监理通知单

工程名称：交口县水头镇光伏发电平价上网项目

编号：SXLLJK-TZD-023

事由：关于外线脚手架搭设相关问题

施工区域: 外线60号基
施工内容: 架管搭设
拍摄时间: 2020.08.02 15:22
天气: 晴 31℃
地点: 吕梁市·015乡道

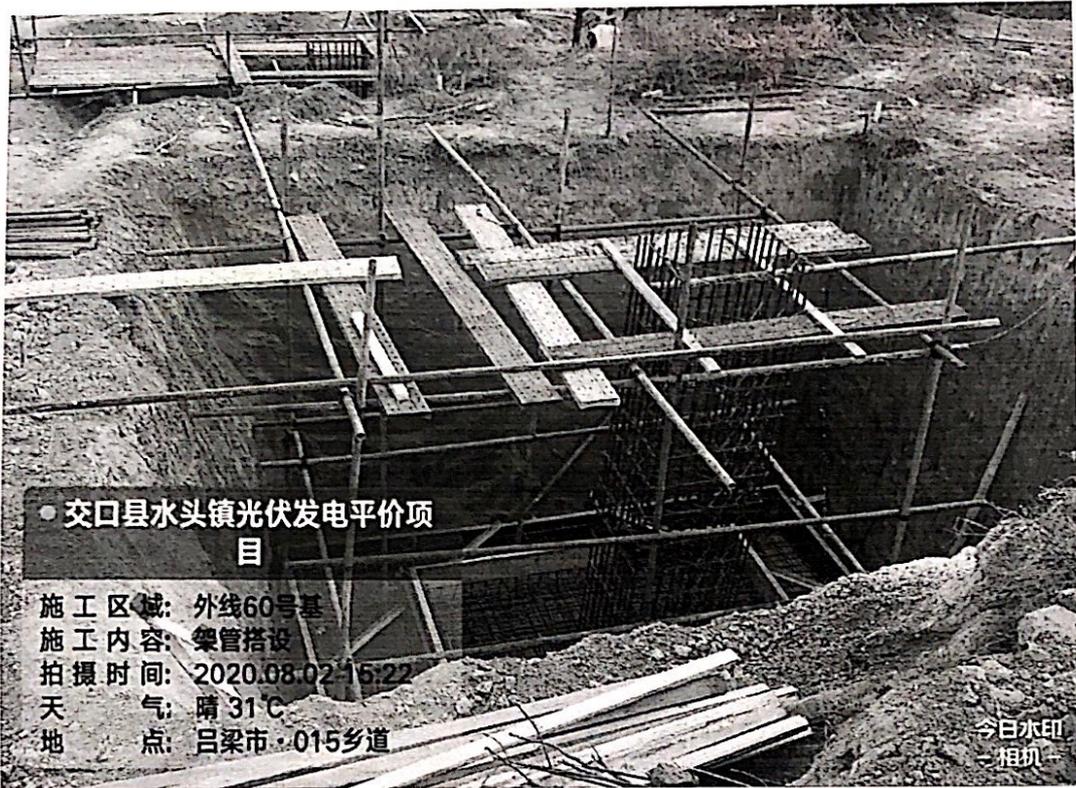
经监理部巡视检查发现，你单位脚手架工程未报审施工方案，擅自进行施工，且每个基坑高度均超过三米，架管跨度大于两米，且跳板未绑扎，存在较大安全隐患，现要求你单位立即停止施工，抓紧上报施工方案，经方案审核通过后方能进行施工。如你单位强行施工，出现任何问题由你单位自行承担！
